Acuerdo 1581 Por el cual se aprueba la incorporación del cambio en los límites de generación y absorción de potencia reactiva de las unidades 2, 4 y 5 de la planta de generación Guavio y las respectivas curvas de carga

1581

4 Agosto, 2022

Figura 1: Curva de Carga Unidad 2 Central Guavio

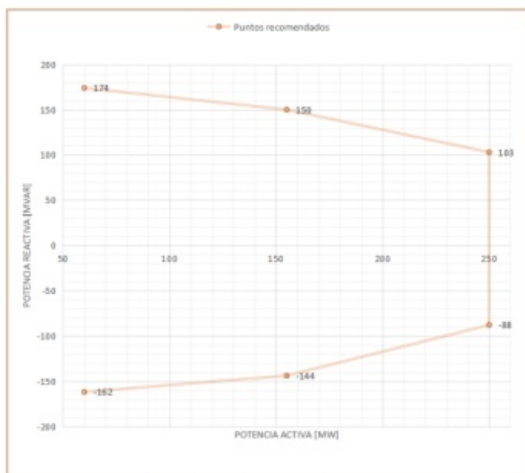
Aprobar la declaración de una nueva curva operativa de carga de las unidades 2, 4 y 5 de la planta de generación Guavio, en las que se define la capacidad para entrega y absorción de potencia reactiva de las plantas en función de la potencia activa generada, como se presenta a continuación:

Planta	Parámetro a modificar	P [MW]	Q [Mvar] Valor Anterior	Q [Mvar] Valor Nuevo
Guavio 2	Capacidad de absorción de reactivos	60	-150	-162
		155	-119	-144
		250	-88	-88
	Capacidad de generación de reactivos	60	181	174
		155	163	150
		250	100	103
Guavio 4	Capacidad de absorción de reactivos	60	-150	-162
		155	-119	-144
		250	-88	-88
	Capacidad de generación de reactivos	60	181	166
		155	163	146
		250	100	100
Guavio 5	Capacidad de absorción de reactivos	60	-15	-162
		155	-15	-144
		250	-15	-88
	Capacidad de generación de reactivos	60	15	171
		155	15	148
		250	15	100
